**PROGETTO RELATIVO ALLA COSTRUZIONE ED ESERCIZIO DI UN IMPIANTO AGROVOLTAICO
AVENTE POTENZA IN IMMISSIONE PARI A 30,00 MW E POTENZA MODULI PARI A 33,80 MWP CON
RELATIVO COLLEGAMENTO ALLA RETE ELETTRICA - IMPIANTO AEPV24 UBICATO IN AGRO DEL
COMUNE DI BRINDISI LOCALITA' MASSERIA MASCAVA**

ELABORATO	RELAZIONE GENERALE SULLE MODIFICHE DI PROGETTO			CODICE ELABORATO
				E3G04Y4_RS_14
00	07/08/2024	PROGETTO DEFINITIVO	SEAPOWERS SCRL	COLUMNS ENERGY SPA
REV.	DATA	DESCRIZIONE	REDATTO	VERIFICATO
				APPROVATO

RELAZIONE GENERALE SULLE MODIFICHE DI PROGETTO

Figura 2 - Nuovo layout (ref. E3GO4Y4_EG_01.08)

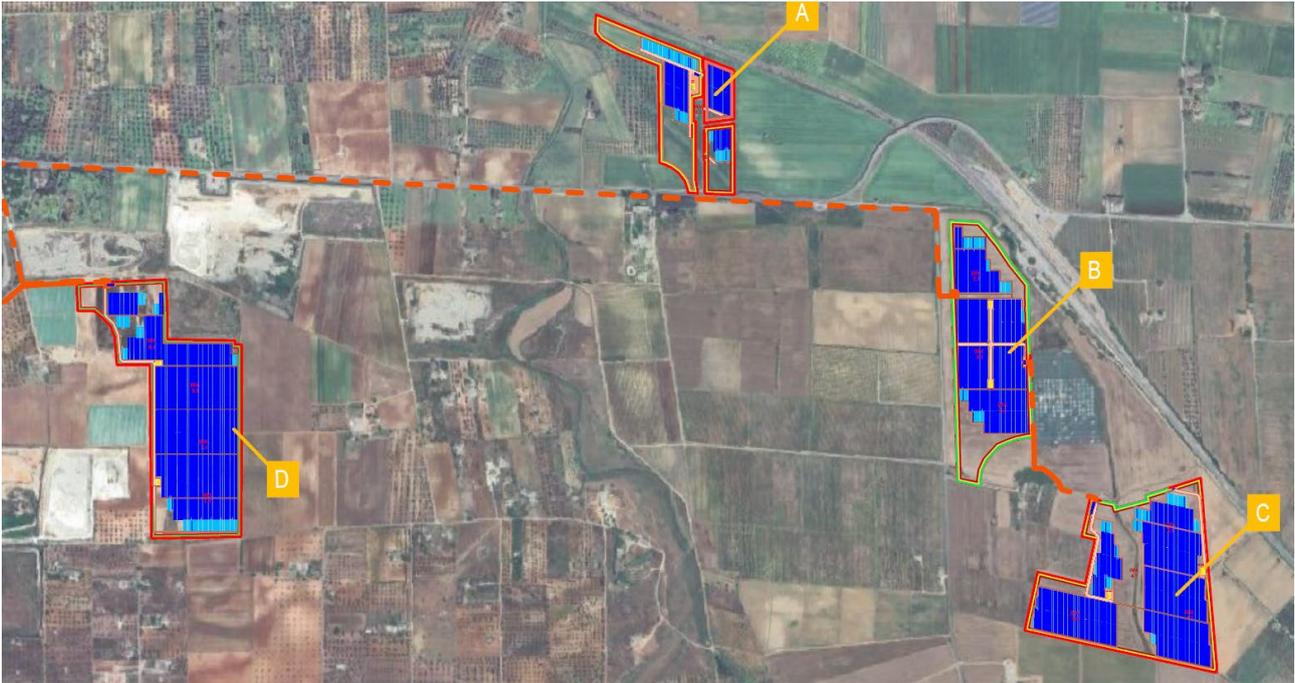
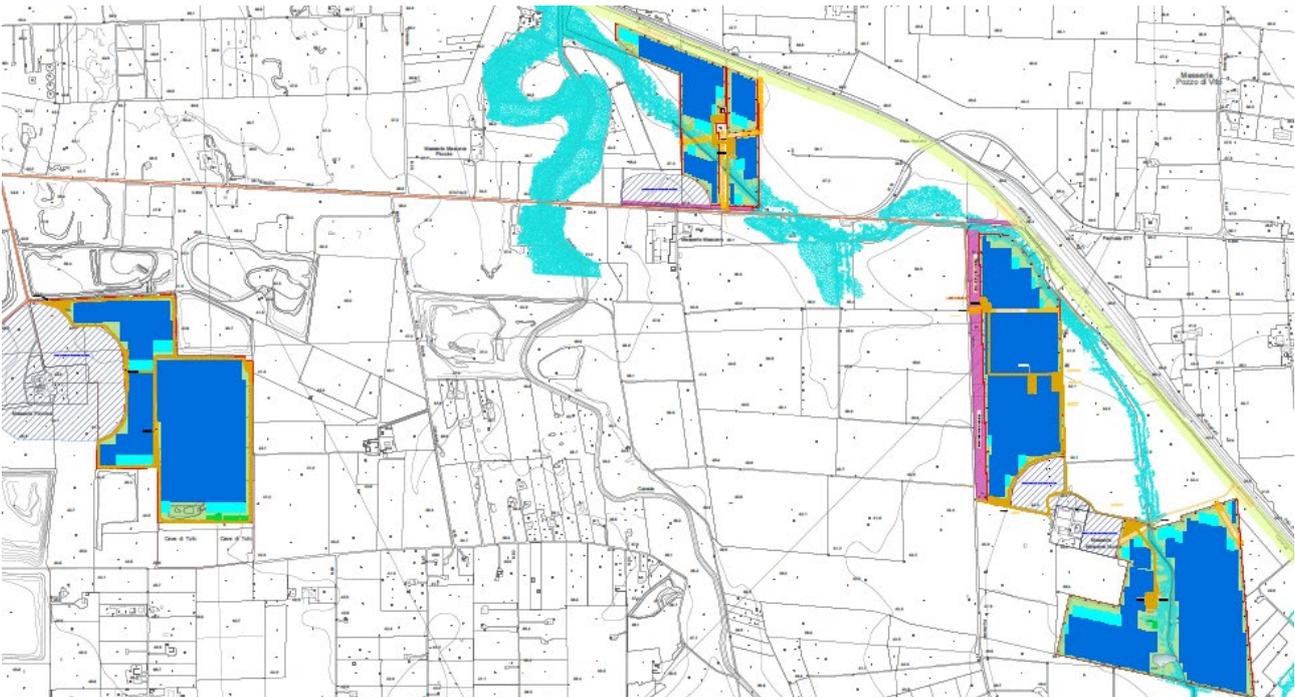
Al fine di utilizzare le migliori tecnologie disponibili attualmente sul mercato di riferimento il Proponente ha deciso di adeguare l'impianto ed in particolare aumentare la potenza nominale dei moduli fotovoltaici passando da moduli di potenza 470 Wp a moduli di potenza 625 Wp e rivedere la suddivisione in stringhe.

Grazie all'impiego di moduli più potenti si è però ridotto il numero dei pannelli da installare che è passato da 71.916 moduli da 470 Wp a 54.080 moduli da 625 Wp. La potenza di picco installata è rimasta invariata, così come la potenza di immissione.

Al fine di salvaguardare ulteriormente le componenti idrologiche presenti nei campi A, B e C (emissario secondario del canale Reale) è stato aumentato il buffer da detti impluvi che è passato da 15 m a 18 m.

Al fine di salvaguardare ulteriormente le componenti storico culturali (masserie) il buffer di rispetto è stato incrementato nel caso del lotto A di ulteriori 130 m, nonostante il layout depositato in prima istanza già contemplava le fasce di rispetto dettate dai regolamenti regionali.

Figura 5 - Fascia di mitigazione dopo

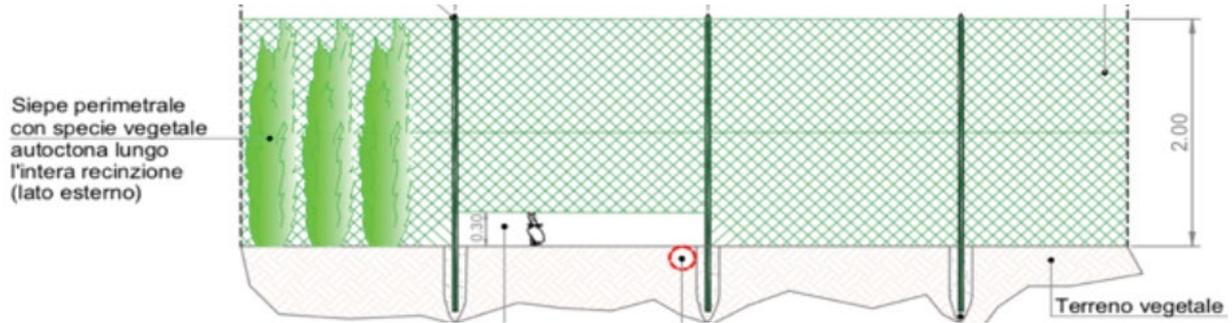
Le opere di mitigazione hanno subito un forte incremento in termini di numero e densità di specie impiegate ottimizzando senz'altro il mascheramento dell'impianto e l'impatto visivo dai punti di maggiore visibilità.
